Onderwerp: Brief met reactie op Beleidskader windenergie en Windpotentiescan van [redacted]

Beleidskader windenergie en Windpotentiescan

Beleidskader windenergie

Windpotentiescan

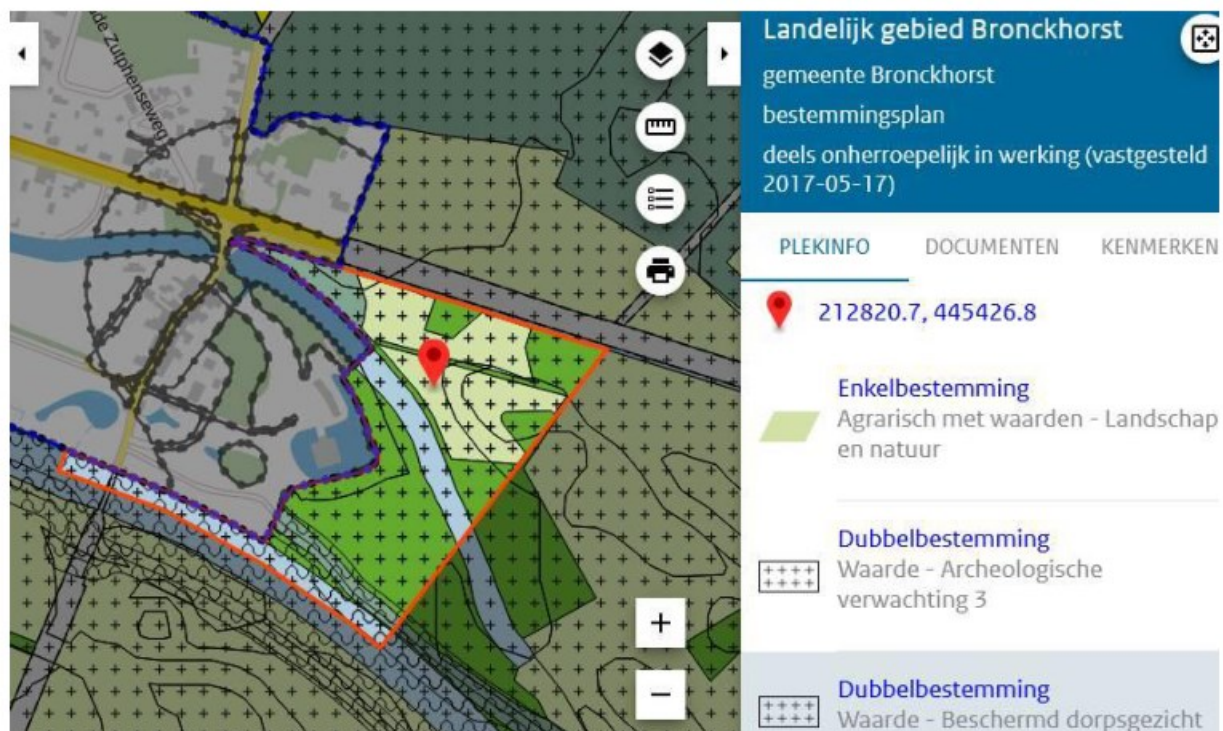
Afbeelding 5.14 1 kilometer buffer stads- en dorpskernen windscenario middelgroot; "In het bestemmingsplan Landelijk gebied Bronckhorst zijn ook specifieke gebieden aangeduid als beschermde stads- of dorpsgezichten. Voor deze gebieden gelden beperkingen voor windturbines. Het gaat om Bronckhorst, Laag Keppel en Hummelo. Deze gebieden leiden niet tot beperkingen voor de ruimte voor windenergie potentie gebieden"

Als je dat doet zie je dat die zone zich uitstrekt tot aan de IJsselweg (gemeten met Google Maps vanaf de Dorpsstraat-Laag Keppel)

Dat heeft tot directe consequentie dat de kaartjes aangepast moeten worden immers een belangrijk deel van gebied 2 dat beschreven wordt als 'Ruimte zonder belemmering' vervalt dan, immers het gebied kent wel belemmeringen, er kan simpelweg geen windmolen gebouwd worden. Wilt u de kaartjes overeenkomstig mijn opmerkingen aanpassen?

Zie hiervoor de beantwoording op vraag 2. En de afbakening van het beschermd dorpsgezicht van Laag Keppel uit het bestemmingsplan Landelijk gebied hieronder.
